FAG Service-Info

Montage-instructie

Wegvallen van de vetpatroon bij wielnaven met FAG SmartSET voor BPW-assen

Afbeelding 2: Wielnaaf met FAG SmartSET voor BPW-assen

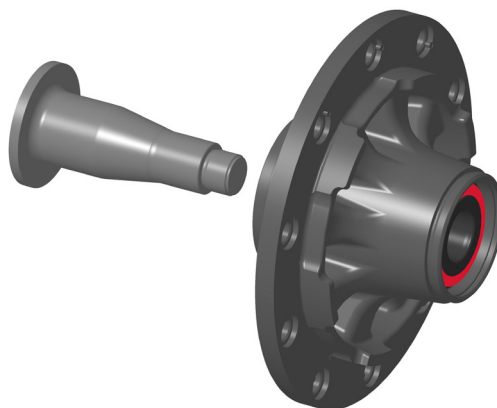
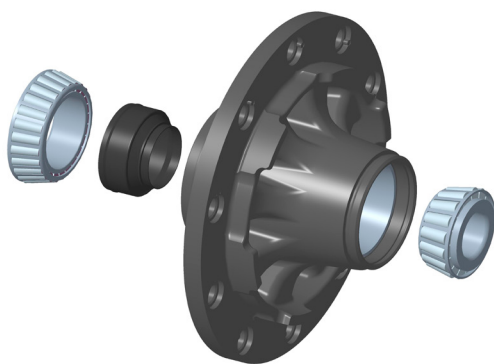
Schaeffler Automotive Aftermarket biedt voor de vervanging van de wiellagers voortaan een alternatieve reparatiemethode voor BPW-assen aan. Ze bestaat uit een wielnaaf (afbeelding 2) met voormonteerde FAG SmartSET, die reeds voorzien is van smeermiddel.

Wegens de gesloten constructie van de FAG SmartSET wordt bij deze wielnaaf **geen vetpatroon** gebruikt.
